**Verslag huishoudelijke elektrische installatie op laagspanning en zeer lage spanning****Algemeen:**

Referentie: 006-20260127-03	Datum controle: 27/01/2026
Keurder: 006

Eigenaar: Tom Leysen	EAN-code: 541448820057168720
Adres installatie: Guido Gezellestraat 15, 2300 - Turnhout	Nummer teller(s): 1lgz04669730446
Distributienetbeheerder installatie: Fluvius	
Datum uitvoering installatie:	☐ Vóór 01/10/1981 ☒ Tussen 01/10/1981 en 01/06/2020 ☐ Vanaf 01/06/2020
Type:	☒ Wooneenheid ☐ Niet-huishoudelijk ☐ PV ☐ Batterij ☐ Laadpaal

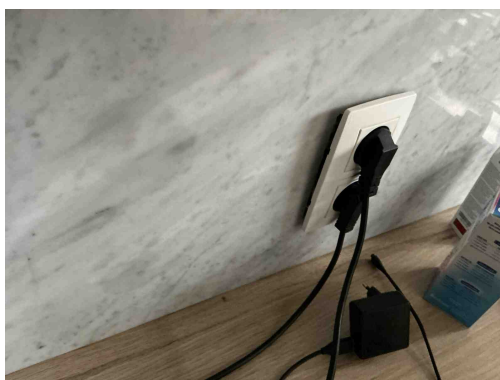
T21 - Het elektrisch materieel is niet geplaatst volgens de voorschriften van de fabrikant/ regels van goed vakmanschap . (Boek 1: 1.4.1.3)

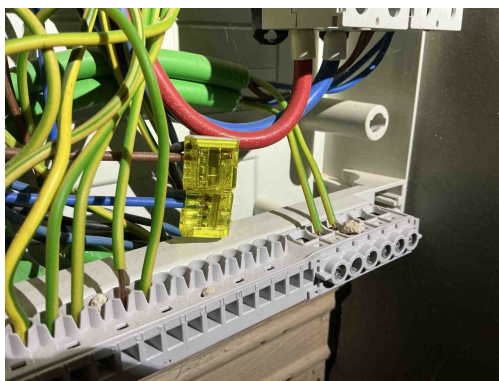
T21 - Het elektrisch materieel is niet geplaatst volgens de voorschriften van de fabrikant/ regels van goed vakmanschap . (Boek 1: 1.4.1.3)

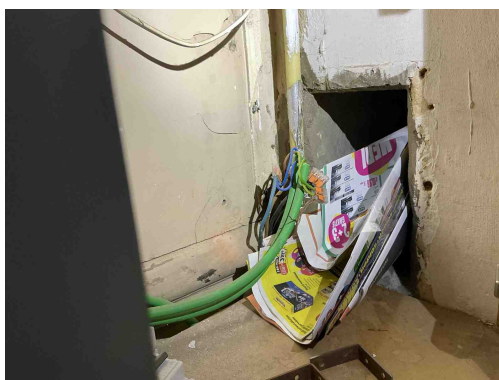
A19 - Er bevindt zich een geel-groene geleider in de meterbord verbinding aan de oorsprong van de installatie en deze is niet beveiligd tegen onrechtstreekse aanraking d.m.v. een differentieelstroominrichting van maximum 300 mA geplaatst in het begin van de elektrische installatie van een residentieel geheel (incl. in de gemeenschappelijke delen) (Boek 1: 1.5, 4.2.4.3, 4.2.4.4+ SYNERGRID C1/107).

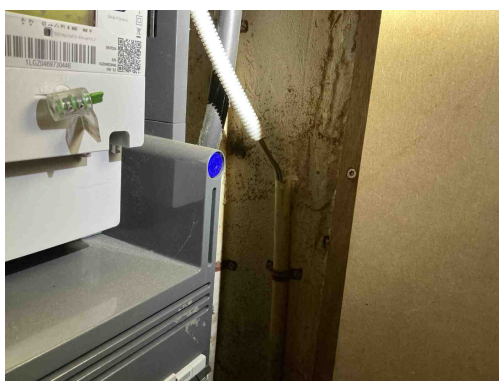
C04 - De waarde van de beveiliging tegen overbelasting is niet in overeenstemming met de leiding of verbruiker stroomafwaarts (Boek 1: 4.4.1.1).

C26 - De verbindingen zijn niet gebeurd in borden, in aftakdozen, aan de klemmen van contactdozen, schakelaars of in de verlichtingstoestellen (Boek 1: 5.2.6.1).

B34 - Het kabeltype van de meterbord verbinding aan de oorsprong van de installatie beantwoordt niet aan de minimale vereisten vastgelegd door de distributienet beheerder. (Boek1: 1.5 + SYNERGRID C1/107)

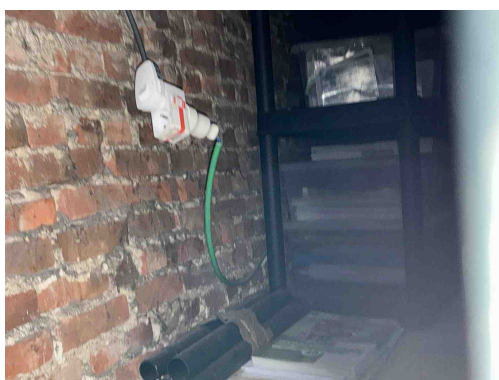
C21 - Het gebruik van geleiders van het type VOB, zonder bijkomende afscherming is niet toegestaan (Boek 1: 5.2.9.6).

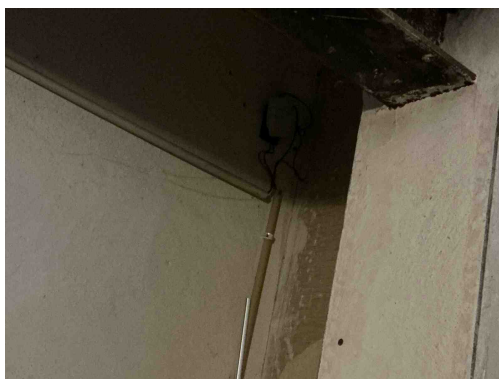
C21 - Het gebruik van geleiders van het type VOB, zonder bijkomende afscherming is niet toegestaan (Boek 1: 5.2.9.6).

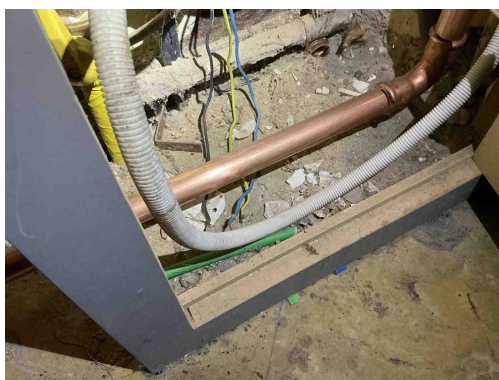
C21 - Het gebruik van geleiders van het type VOB, zonder bijkomende afscherming is niet toegestaan (Boek 1: 5.2.9.6).

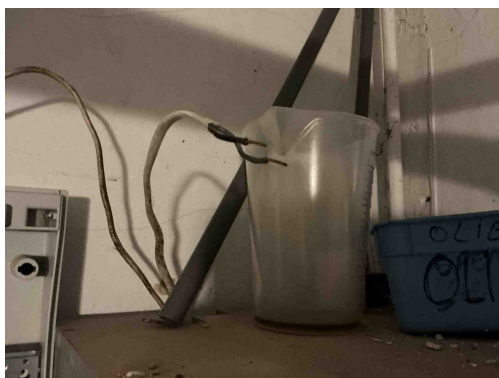
C28 - Niet gebruikte leidingen onder spanning zijn niet op een degelijke manier geïsoleerd of verwijderd (Boek 1: 4.2.1.1).

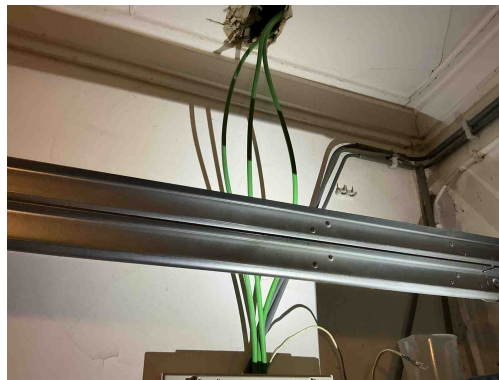
C28 - Niet gebruikte leidingen onder spanning zijn niet op een degelijke manier geïsoleerd of verwijderd (Boek 1: 4.2.1.1).

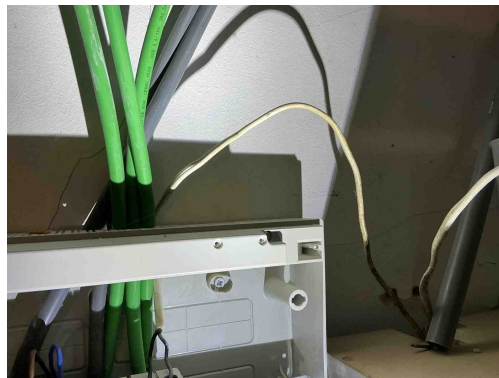
C13 - Onvoldoende bevestiging van de leiding(en) (Boek 1: 5.2.9.5).

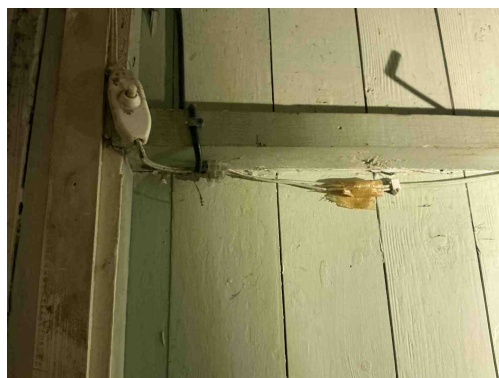
C27 - Het gebruik van geleiders van het type VTLmB (côte-à-côte) is niet toegestaan (Boek 1: 1.4.2.1).

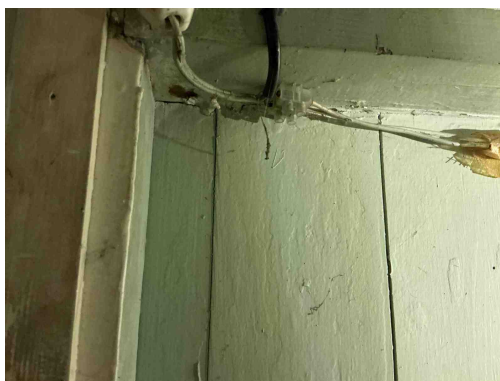
C27 - Het gebruik van geleiders van het type VTLmB (côte-à-côte) is niet toegestaan (Boek 1: 1.4.2.1).

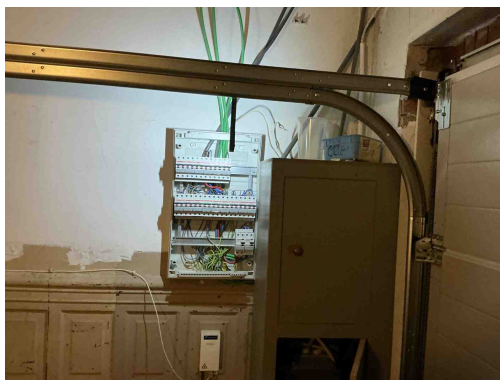
C35 - Er zijn doorverbindingen gemaakt met lusterklemmen; er kon niet aangetoond worden dat deze klemmen geschikt zijn voor de aanwezige spanning, stroom en draadsectie en dat ze "CE" zijn (Boek 1: 1.4.2.1.).
